泊発電所 3号炉審査資料	
資料番号	資料4
提出年月日	令和5年1月12日

泊発電所 3号炉 耐津波設計方針について

(津波防護方針の検討状況及び指摘事項回答)

令和5年1月12日
北海道電力株式会社

【取水路からの各流入経路に対する流入防止対策】

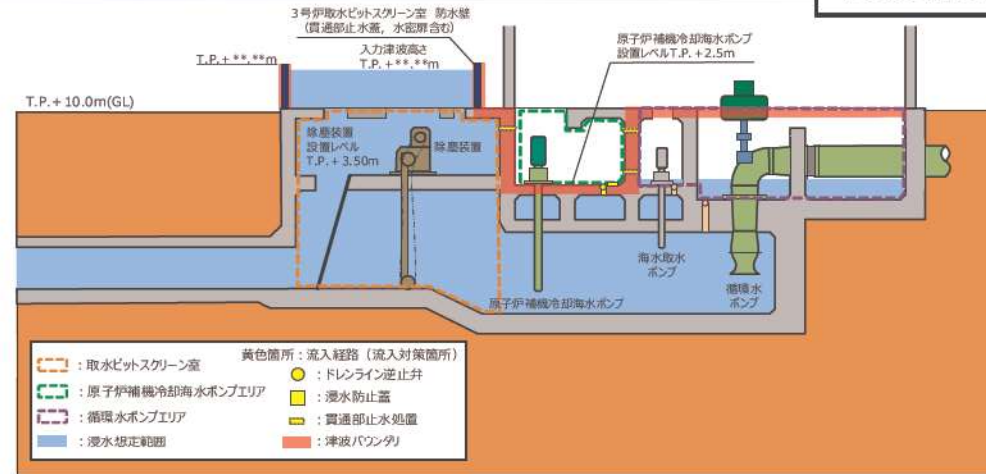
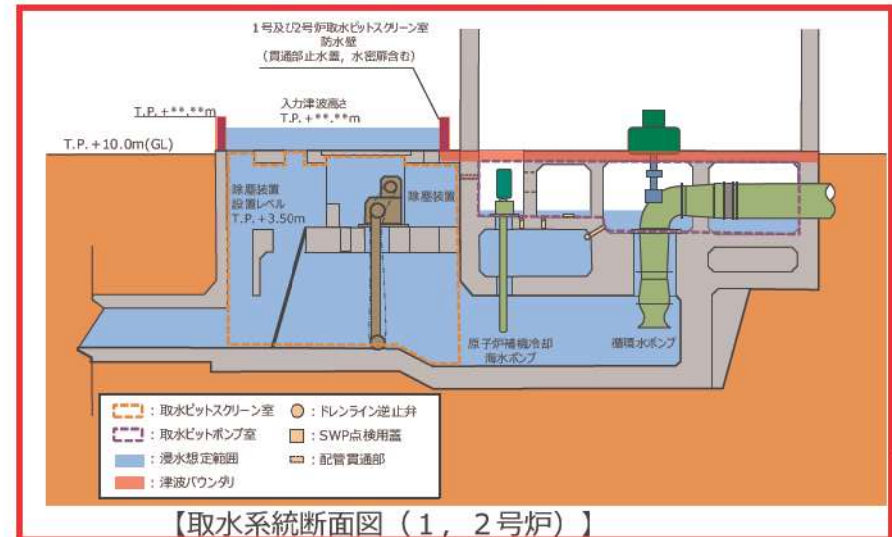
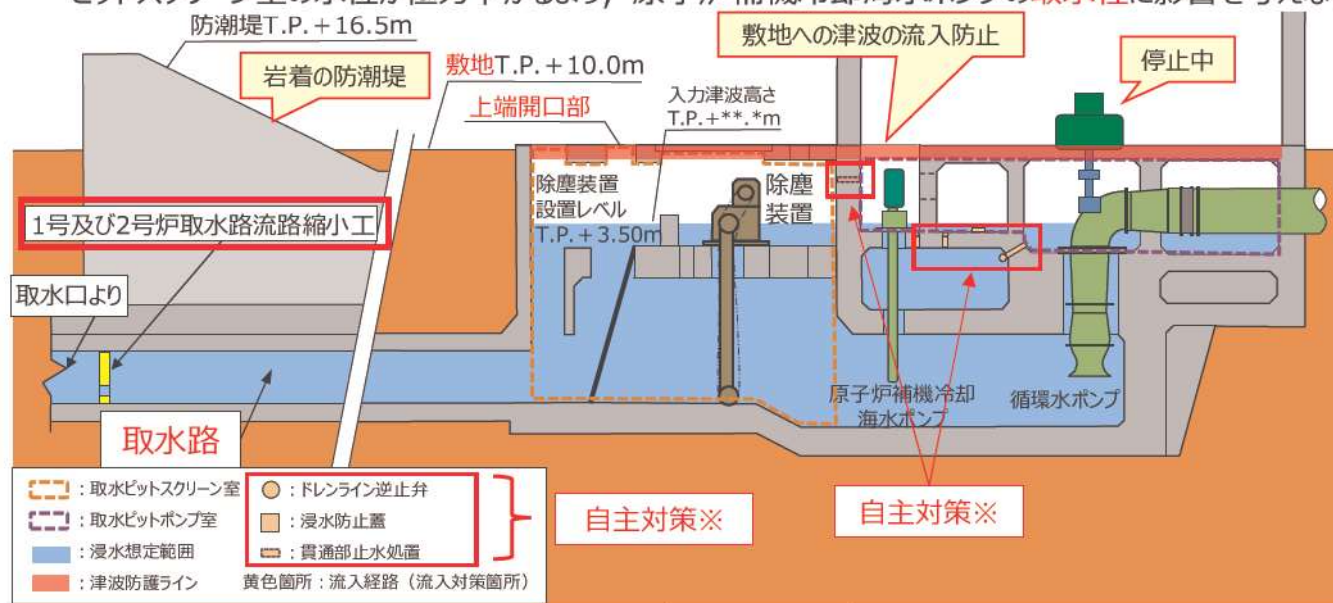
審査会合資料(令和4年9月29日)P.32図より、以下の対策を削除とした。

- ・1号及び2号炉取水ピットスクリーン室防水壁 (貫通部止水蓋, 水密扉含む)

以下の対策を追加した。

- ・1号及び2号炉取水路流路縮小工

- 1号及び2号炉の取水路内に1号及び2号炉取水路流路縮小工を設置し、流路を縮小することにより、津波が1号及び2号炉取水ピットスクリーン室等で敷地に到達しないようにすることで津波の流入を防止する。1号及び2号炉取水路流路縮小工は、3号炉新規制基準適合性審査における津波防護対策として、耐震性を確保するため防潮堤直下の取水路内に設置する。なお、1号及び2号炉取水路流路縮小工は、津波時に1号及び2号炉取水ピットスクリーン室の水位が極力下がるよう、原子炉補機冷却海水ポンプの取水性に影響を与えない範囲で流路を縮小する。

【放水路からの各流入経路に対する流入防止対策】

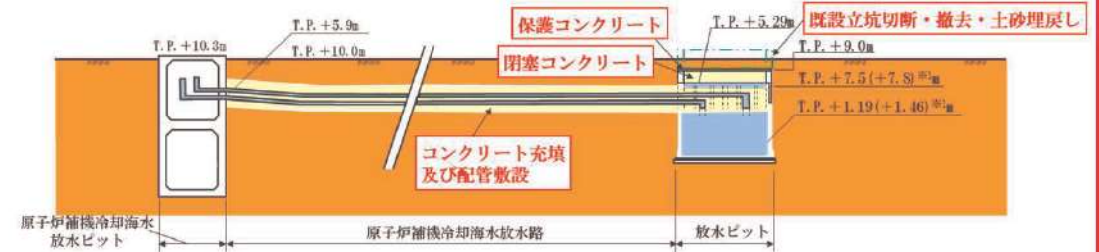
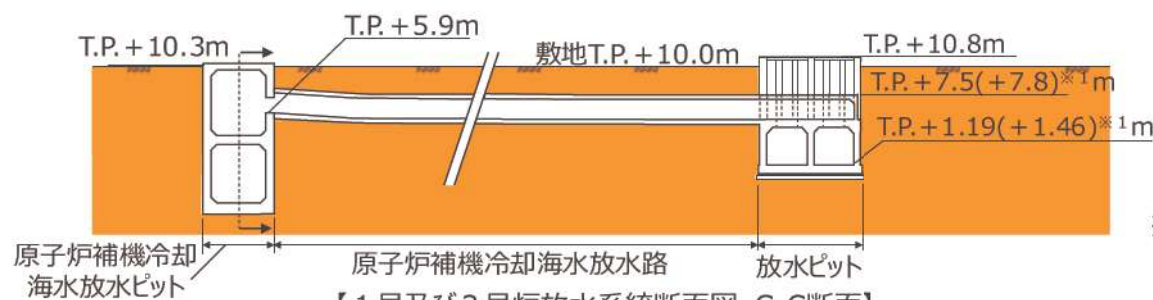
審査会合資料(令和4年9月29日)P32図より，以下の対策を削除した。

- ・コンクリート充填及び配管敷設
※海水戻り逆止弁含む
- ・保護コンクリート
- ・閉塞コンクリート
- ・既設立杭切断・撤去・土砂埋戻し

以下の対策を追加した。

- ・1号及び2号炉放水路逆流防止設備

- 1号及び2号炉の放水路内に1号及び2号炉放水路逆流防止設備を設置し，津波時にフラップゲートが閉止することで放水路から敷地への津波の流入を防止する設計とする。1号及び2号炉放水路逆流防止設備は，3号炉新規制基準適合性審査における津波防護対策として，耐震性を確保するため防潮堤直下の放水路内に設置する。

【3号炉取水路平面図】

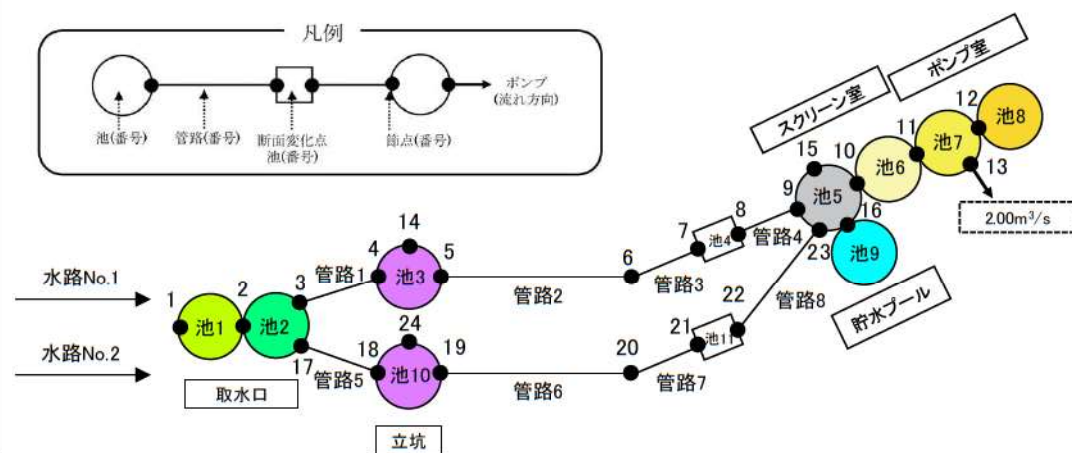
4. 審査会合指摘事項に対する回答（指摘事項No. 4）（3/6）

- 3号炉取水路では，取水口～取水ピット間をモデル化し，管路解析を実施する。
- 津波防護施設である3号炉取水ピットスクリーン室防水壁については，池5・池9として考慮する。

【3号炉放水路平面図】

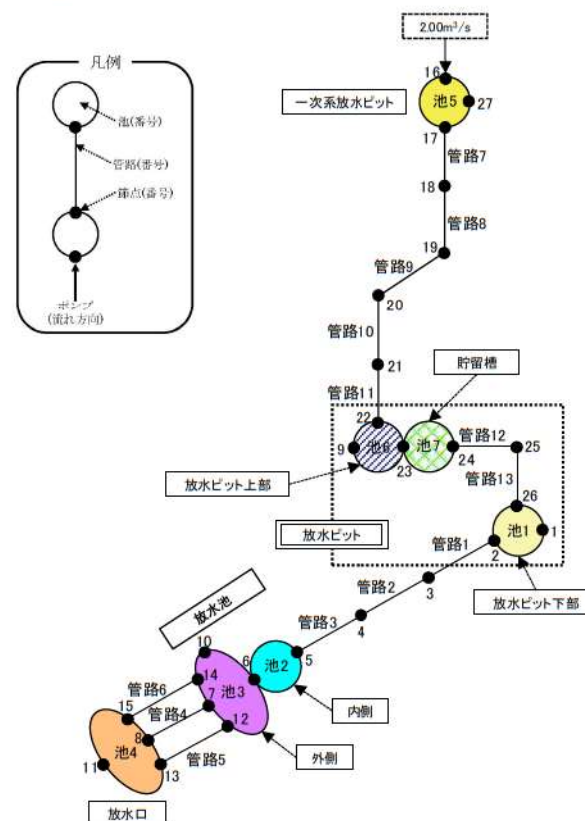
4. 審査会合指摘事項に対する回答（指摘事項No. 4）（5/6）

- 3号炉放水路では、放水口～一次系放水ピット間をモデル化し、管路解析を実施する。
- 津波防護施設である流路縮小工については、池7・管路12・管路13として考慮する。

【3号炉貯留堰～取水路，取水ピット縦断面図】

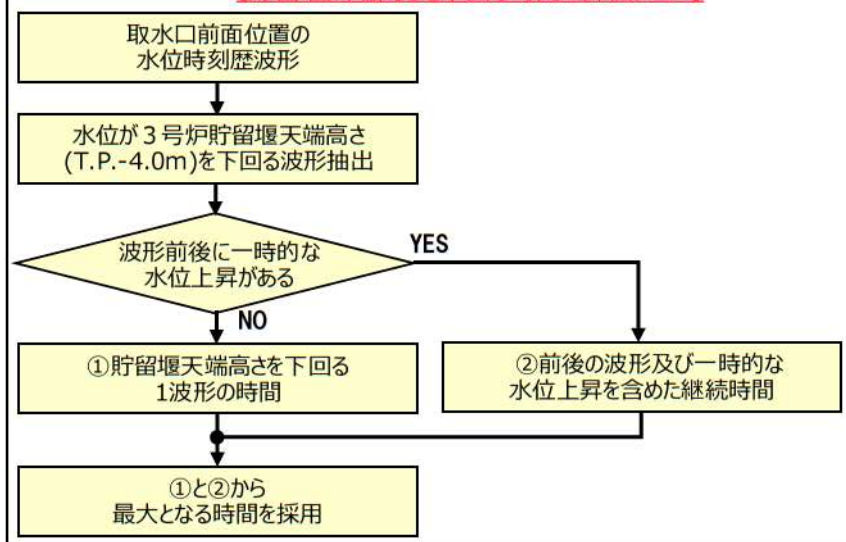
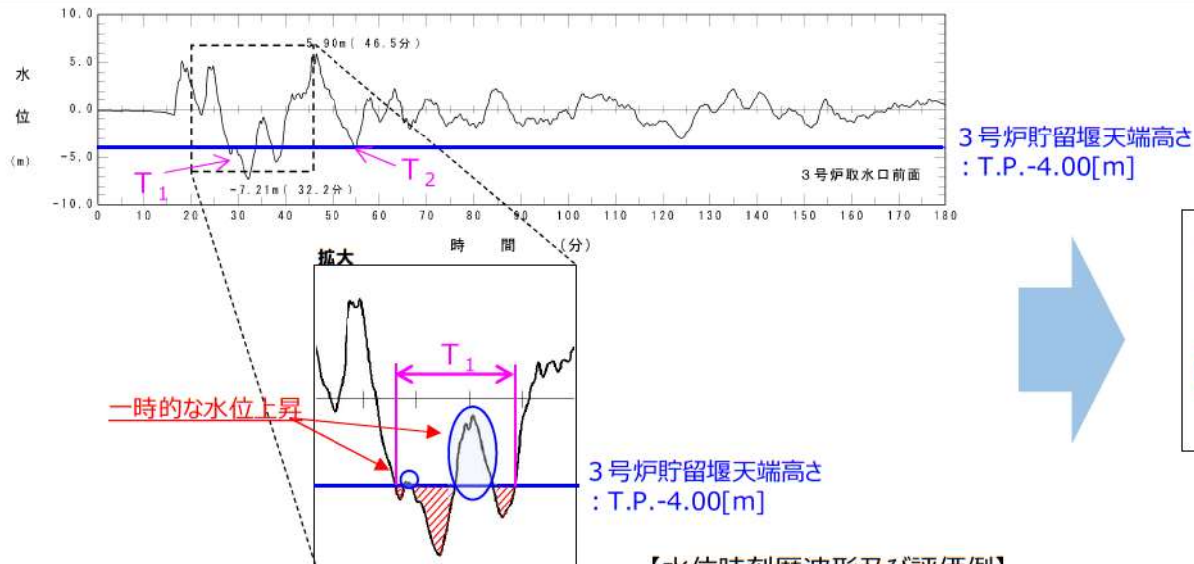
今後説明するとしている水位下降側の入力津波の設定における貯留堰高さを下回る時間の評価方針について、具体的な内容並びに評価の適用性及び妥当性を説明すること。

【回答】

図2 3号炉取水ピットスクリーン室防水壁構造概要図

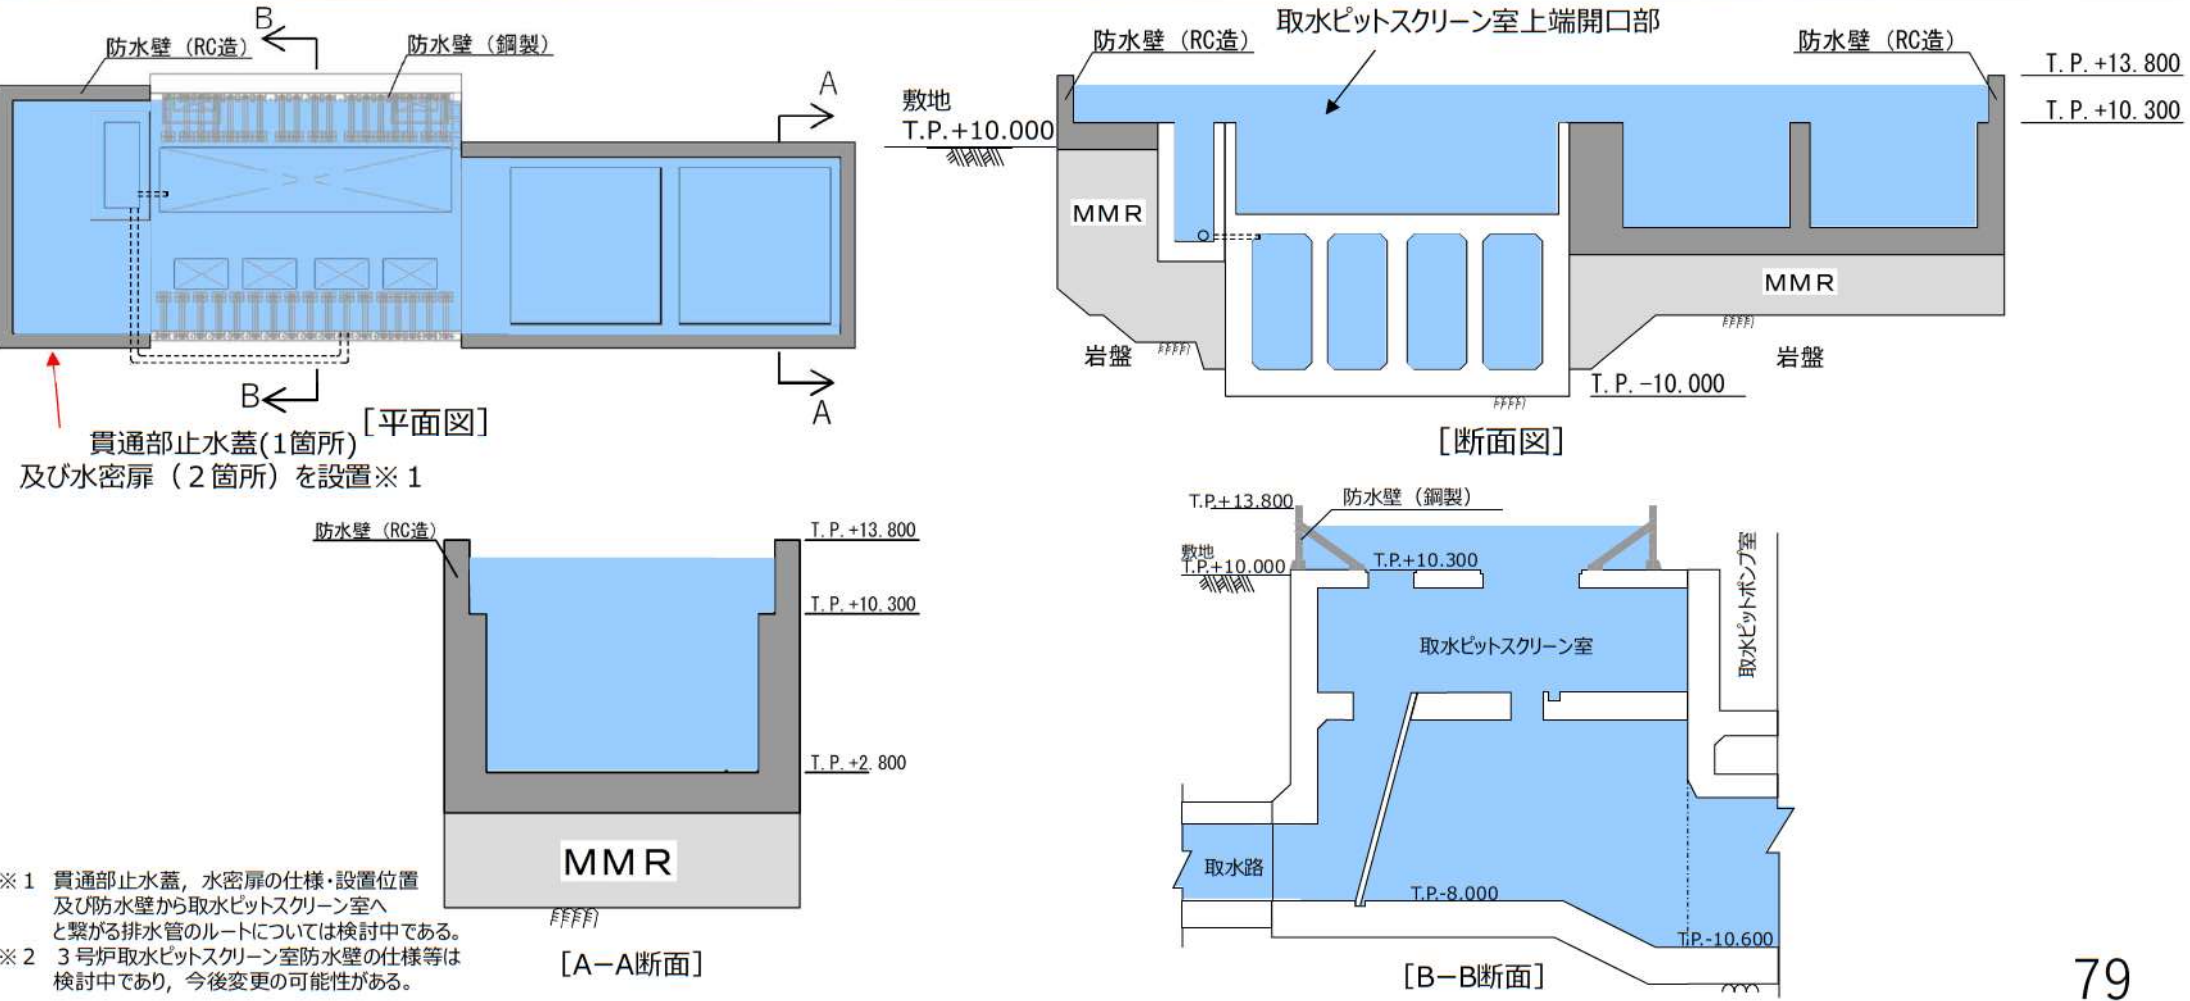
【指摘事項No. 6】

対象	対策の目的及び期待する役割	施設区分	損傷モードを踏まえた許容限界
3号炉取水ピットスクリーン室防水壁	<ul style="list-style-type: none"> ■ 対策の目的：取水路から津波が設計基準対象施設の津波防護対象設備を内包する建屋及び区画に到達することを防止する。（図2参照） ■ 期待する役割：取水ピットスクリーン室上端開口部の周囲に鋼製及びRC造の3号炉取水ピットスクリーン室防水壁を設置し、取水路から流入した津波を防水壁内に貯留することで、敷地への津波の流入を防止する。 	津波防護施設	<ul style="list-style-type: none"> ■ 損傷モード：地震荷重・津波荷重により、鋼板及び躯体コンクリートが曲げ破壊またはせん断破壊することで津波防護機能を喪失する。また、止水部が許容変形量を超える変形又は水圧が作用することにより、止水ジョイントが損傷し、止水機能を喪失する。 ■ 許容限界：津波防護機能に対する機能保持限界として、地震後、津波後の再使用性や、津波の繰り返し作用を想定し、当該構造物全体の变形能力に対して十分な余裕を有するよう、構成する部材が弾性域内に収まることを基本として、津波防護機能を保持していることを確認する。止水性能については止水ジョイントの耐圧・漏水試験で確認する。
1号及び2号炉取水路流路縮小工	<ul style="list-style-type: none"> ■ 対策の目的：取水路から津波が設計基準対象施設の津波防護対象設備を内包する建屋及び区画に到達することを防止する。（図3参照） ■ 期待する役割：1号及び2号炉の取水路内に鋼製の1号及び2号炉取水路流路縮小工を設置し、流路を縮小することで取水路から流入した津波が敷地に到達することを防止する。 	津波防護施設	<ul style="list-style-type: none"> ■ 損傷モード：地震荷重・津波荷重により、鋼板が曲げ破壊またはせん断破壊することで津波防護機能を喪失する。 ■ 許容限界：津波防護機能に対する機能保持限界として、地震後、津波後の再使用性や、津波の繰り返し作用を想定し、当該構造物全体の变形能力に対して十分な余裕を有するよう、構成する部材が弾性域内に収まることを確認し、津波防護機能を保持していることを確認する。

図5 1号及び2号炉放水路断面図

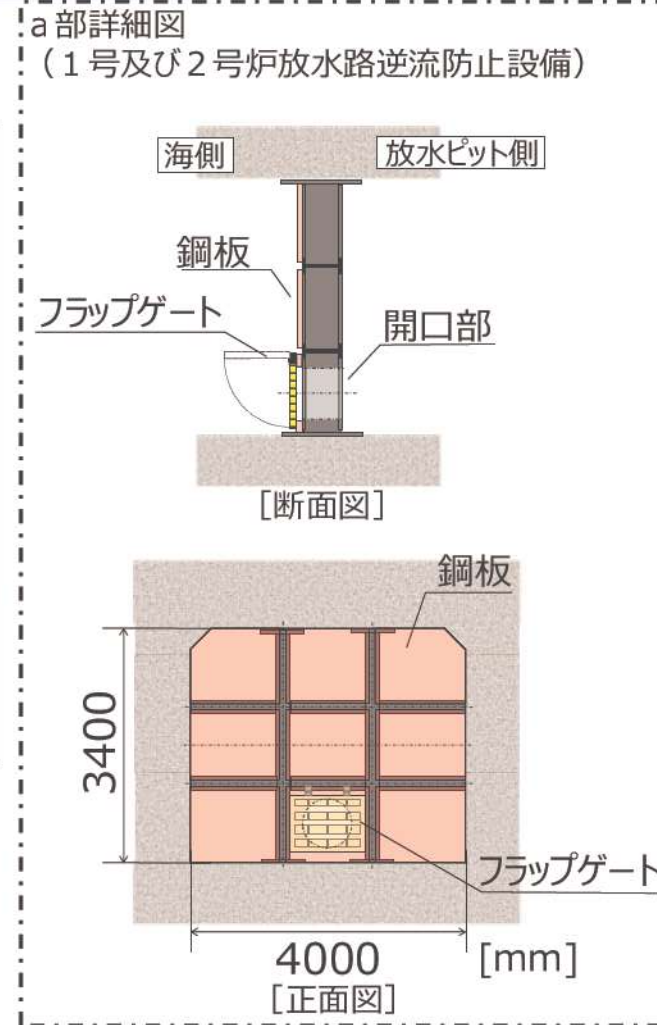
【指摘事項No. 6】（続き）

対象	対策の目的及び期待する役割	施設区分	損傷モードを踏まえた許容限界
1号及び2号炉 放水路 逆流防止設備	<ul style="list-style-type: none"> ■ 対策の目的：放水路から津波が設計基準対象施設の津波防護対象設備を内包する建屋及び区画に到達することを防止する。（図5参照） ■ 期待する役割：1号及び2号炉の放水路内に鋼板及びフラップゲートで構成する1号及び2号炉放水路逆流防止設備を設置し、放水路から流入した津波を設置位置で堰き止めることで、敷地への津波の流入を防止する。 	津波防護 施設	<ul style="list-style-type: none"> ■ 損傷モード：地震荷重・津波荷重により、鋼板及びフラップゲートが曲げ破壊またはせん断破壊することで浸水防止機能を喪失する。また、フラップゲートが許容変形量を超える変形又は水圧が作用することにより、フラップゲートが損傷し、止水機能を喪失する。 ■ 許容限界：浸水防止機能に対する機能保持限界として、地震後、津波後の再使用性や、津波の繰り返し作用を想定し、当該構造物全体の变形能力に対して十分な余裕を有するよう、構成する部材が弾性域内に収まることを確認する。止水性能については耐圧・漏水試験で確認する。
貫通部止水蓋	<ul style="list-style-type: none"> ■ 対策の目的：取水路から流入した津波が浸水防護重点化範囲に到達することを防止する。（図6参照） ■ 期待する役割：防水壁の貫通部にJIS10Kフランジの中央部に消防用結合金具（フランジ付き継手及び閉止キャップ）を内外に取り付けたアルミ合金製の貫通部止水蓋を設置し、取水路から流入した津波を防水壁貫通部で堰き止め、敷地への津波流入を防止する。また、通常時は継手の防水壁外側に消防用結合金具による閉止キャップを取付けた状態（図6参照）とし、重大事故時は閉止キャップを外し、消防用結合金具両端に可搬型ホースを取りつける（図7参照）ため、可搬型ホース用継手（SAクラス3継手）の役割も兼ねている。 ■ その他：貫通部止水蓋の止水性及び耐震性は、P.84に示すとおり。 	浸水防止 設備	<ul style="list-style-type: none"> ■ 損傷モード：地震荷重・津波荷重により、鋼板が曲げ破壊またはせん断破壊することで浸水防止機能を喪失する。また、止水部が許容変形量を超える変形又は水圧が作用することにより、止水ゴムが損傷し、止水機能を喪失する。 ■ 許容限界：浸水防止設備に対する機能保持限界として、地震後、津波後の再使用性や、津波の繰り返し作用を想定し、当該構造物全体の变形能力に対して十分な余裕を有するよう、構成する部材が弾性域内に収まることを基本として、浸水防止機能を保持していることを確認する。止水性能については止水ゴムの耐圧・漏水試験で確認する。

4. 審査会合指摘事項に対する回答（指摘事項No. 8）（1 / 7）

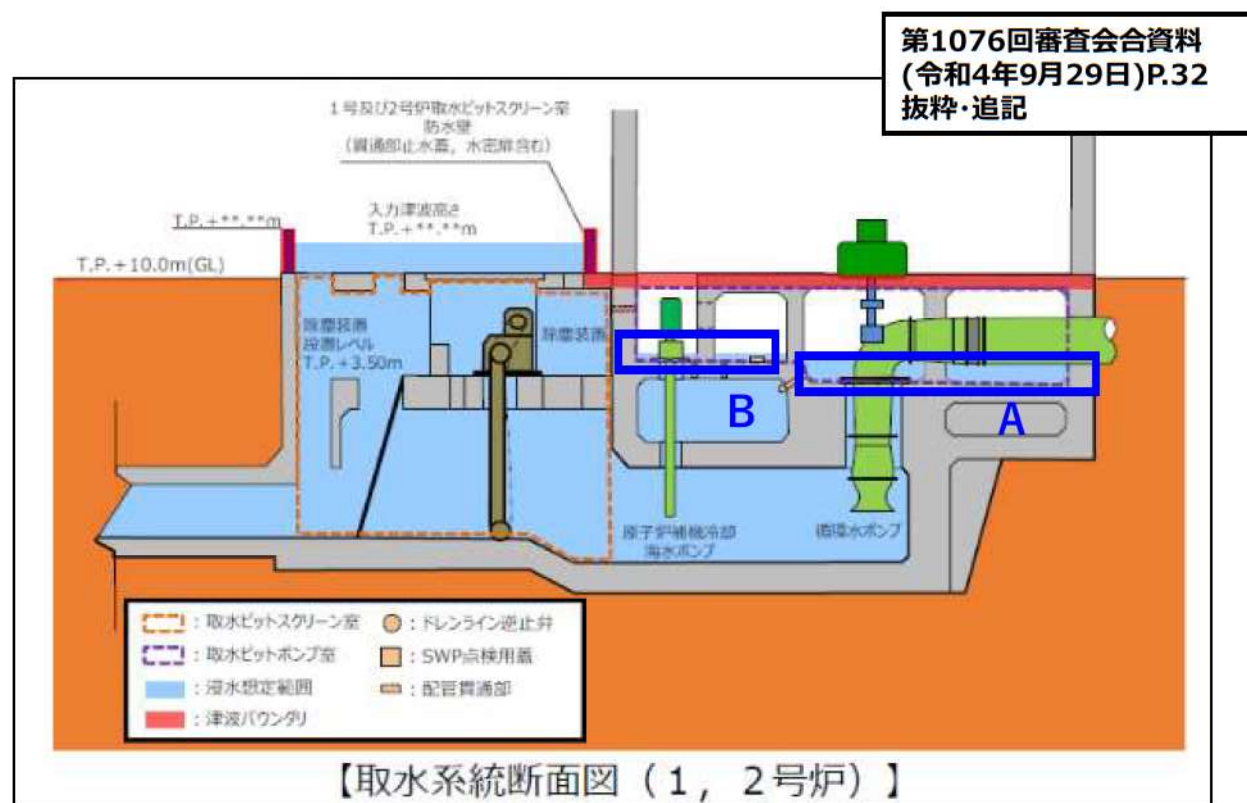
3号炉の耐津波設計における1, 2号炉取水ピットポンプ室の浸水想定範囲について、例えば、津波時に1, 2号炉の原子炉補機冷却海水ポンプの機能喪失を想定しているかなど、1, 2号炉のプラント状態との関係でどのように整理しているのか説明すること。

- 3号炉新規規制基準適合性審査における1号及び2号炉のプラントの状態を整理した上で、3号炉の耐津波設計における1号及び2号炉の原子炉補機冷却海水ポンプエリアの浸水想定範囲、1号及び2号炉の原子炉補機冷却海水ポンプの機能喪失の想定について整理した。
